COMUNE DI GALATONE

Autorizzazione Integrata Ambientale relativa a una Discarica per rifiuti inerti e per rifiuti speciali non pericolosi (D.D. Prov. di Lecce n°522 del 16/03/2013 e s.m.i.)

DOC_AIA-32

RISCONTRO ALLA CDS DEL 08/11/2022

Figura 3: Stralcio Tav. 1.5.0. PUG Galatone. Il cerchio rosso identifica l'area di Discarica in esame

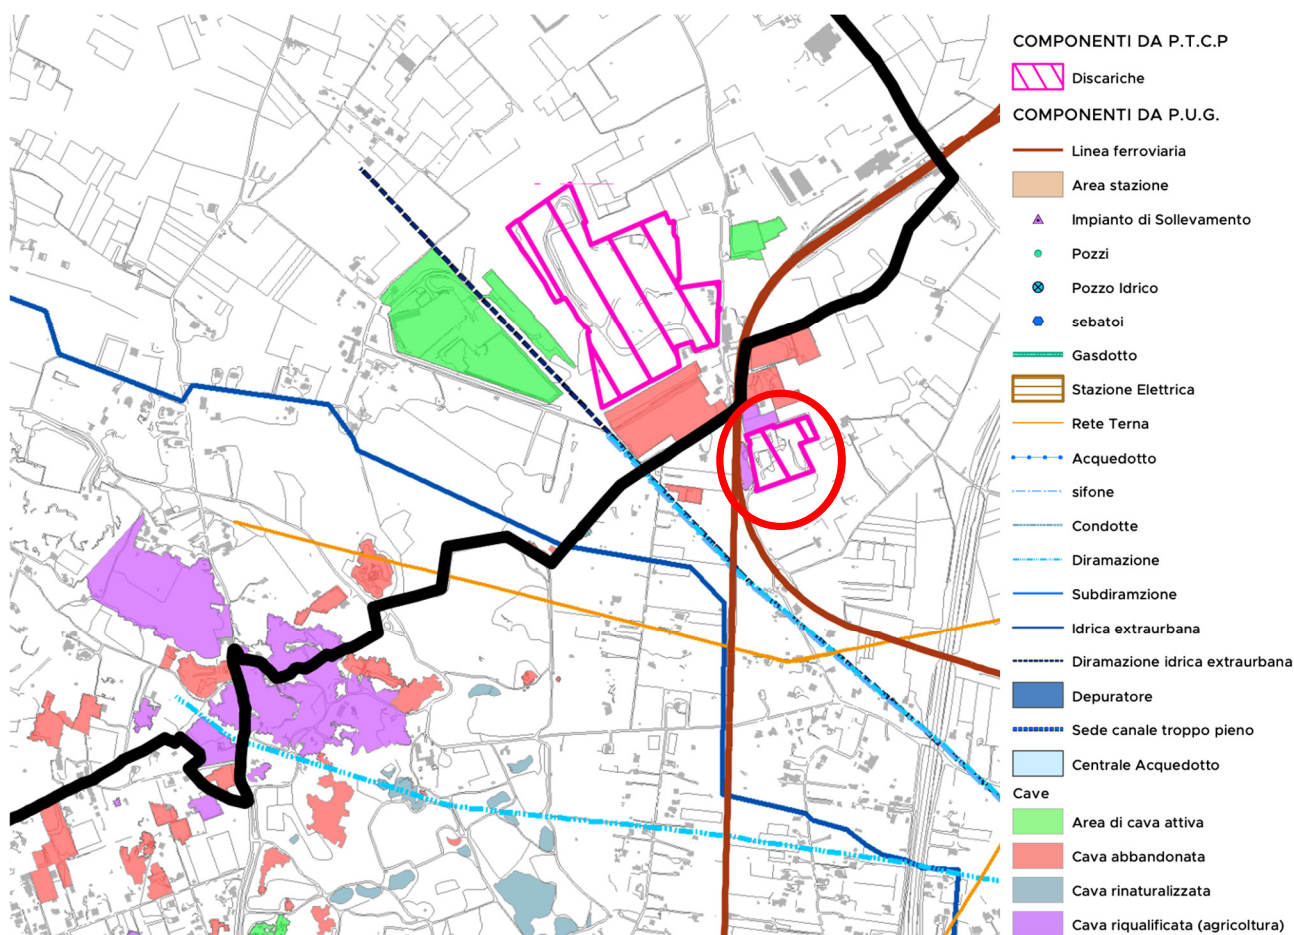
1. L'area in cui ricade la discarica NON è una cava inattiva. Nell'area insiste una discarica autorizzata con Autorizzazione Integrata Ambientale rilasciata ai sensi della parte Seconda del D.Lgs. 152/2006 ss.mm.ii. e in corso di validità;
2. L'area NON è individuata all'interno della Tavola delle previsioni strutturali del PUG come "cava dismessa" anzi:

- a. la Tav. 1.5.0. "Carta delle risorse del sistema dei rifiuti, estrattive e nodi tecnologici" identifica l'area come "AREA DISCARICA" (Figura 3);
- b. la Tav. 1.9.0. "Carta delle criticità ambientali" identifica l'area come "AREA DISCARICA" (Figura 4);
